## *Centrale Mercier*

### **Réponses aux questions et aux commentaires des autorités fédérales concernant le rapport d'avant-projet**

Figure 1 — Plate-forme d'excavation

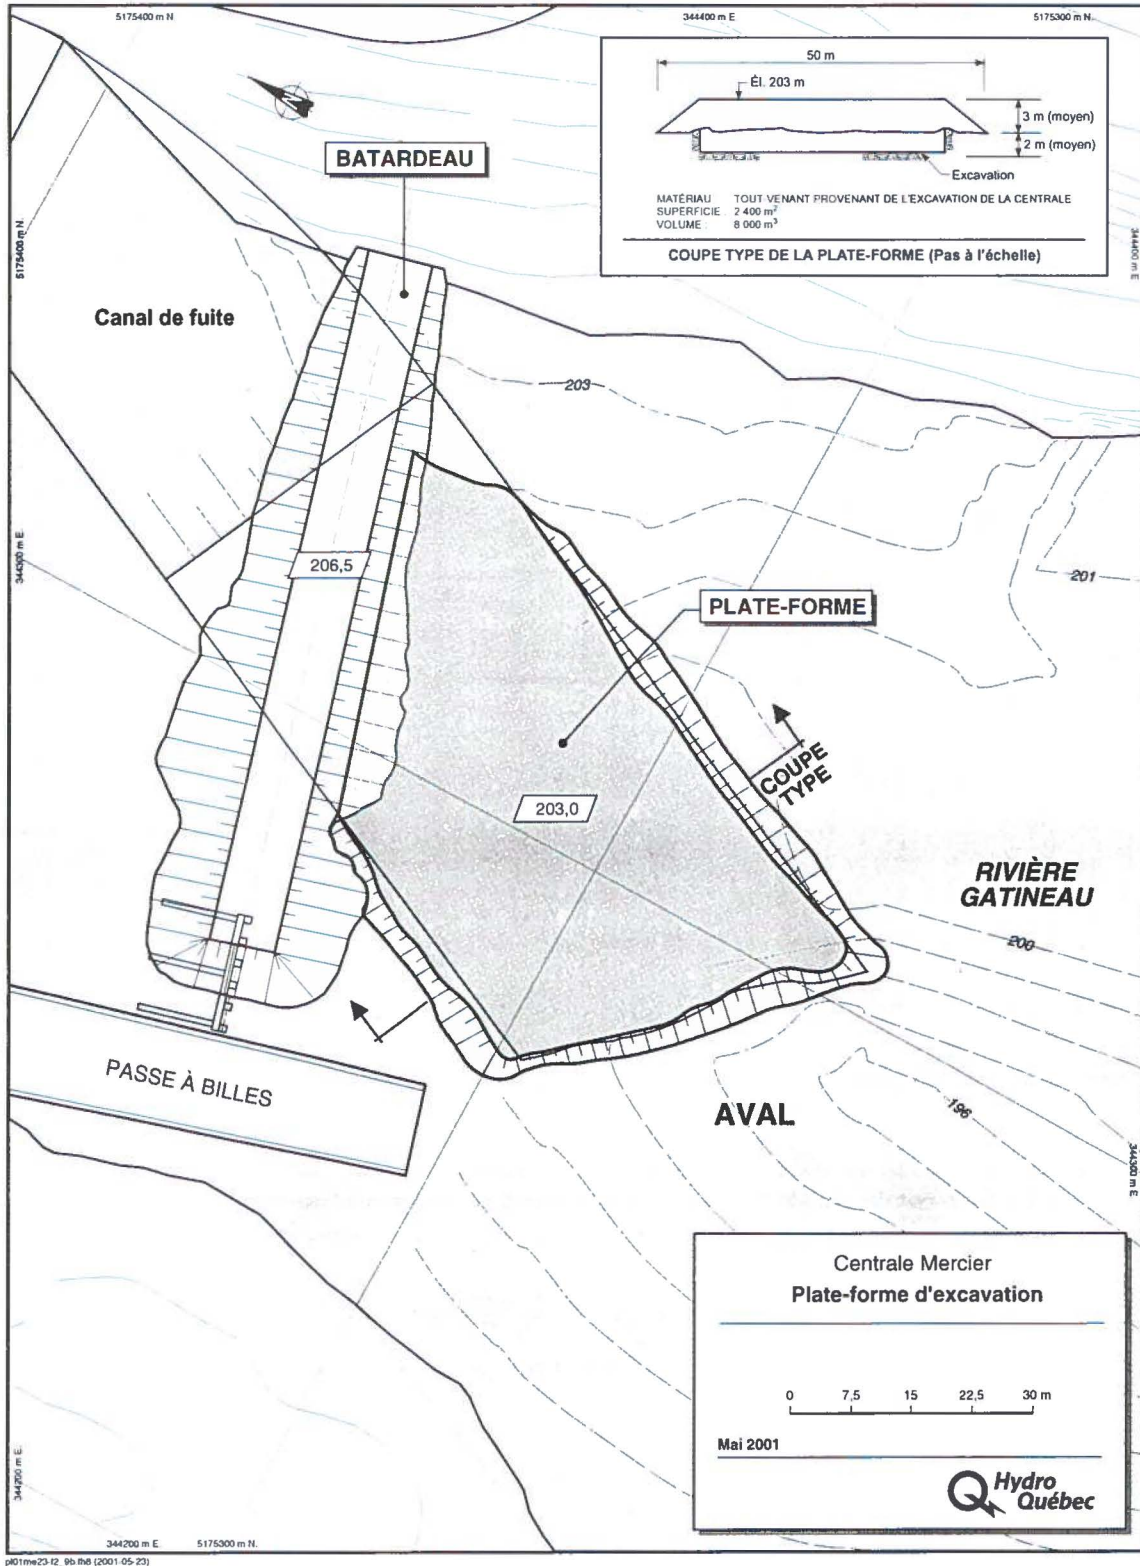
La partie aval du canal de fuite sera excavée en eau (p. 2-30). Pour ce faire, il y aura mise en place d'une plate-forme en enrochement à partir de laquelle la roche sera excavée. Ces deux activités sont susceptibles de perturber l'habitat du poisson soit par la remise en suspension de sédiments ou par empiètement. L'empiètement par le canal de fuite est décrit, mais il y a peu d'information concernant la plate-forme temporaire et les conséquences de l'excavation en eau. Pour être en mesure d'évaluer les impacts de ces activités les informations suivantes sont nécessaires :

- Le volume et la surface excavés pour le canal de fuite en aval du batardeau ;
- La position de la plate-forme temporaire et la période durant laquelle elle sera en place. Empiètera-t-elle sur la frayère ? Si oui, quelles sont les mesures prévues pour assurer la remise en état de la frayère ?
- Le volume de la plate-forme temporaire et sa surface ;
- La période exacte prévue pour ces travaux ;
- Les mesures d'atténuation prévues pour minimiser les impacts de cette partie des travaux.

Pour excaver le canal de fuite il faudra aménager, en aval du batardeau<sup>(1)</sup>, une plate-forme temporaire qui sera constituée d'enrochement provenant de l'excavation de la centrale (voir figure 1). Ces matériaux comprendront moins de 5 % de particules fines passant le tamis de 5 mm. La superficie maximale de la plate-forme sera de 2 400 m<sup>2</sup>, sa hauteur moyenne, de 3 m, et son volume total, de 8 000 m<sup>3</sup>. Son niveau sera d'environ 203 m, soit le niveau normal de la rivière.

La plate-forme pourra être mise en place dès l'automne de la première année où on effectuera l'excavation. Il serait également possible, au besoin, de repousser les travaux à l'été suivant, mais il faudrait alors prévoir une deuxième mobilisation de l'équipement de forage et d'excavation. Étant donné que la plate-forme n'asséchera aucune zone de travail, elle pourra être inondée en cas de remontée du niveau d'eau, les travaux d'excavation étant alors temporairement arrêtés.
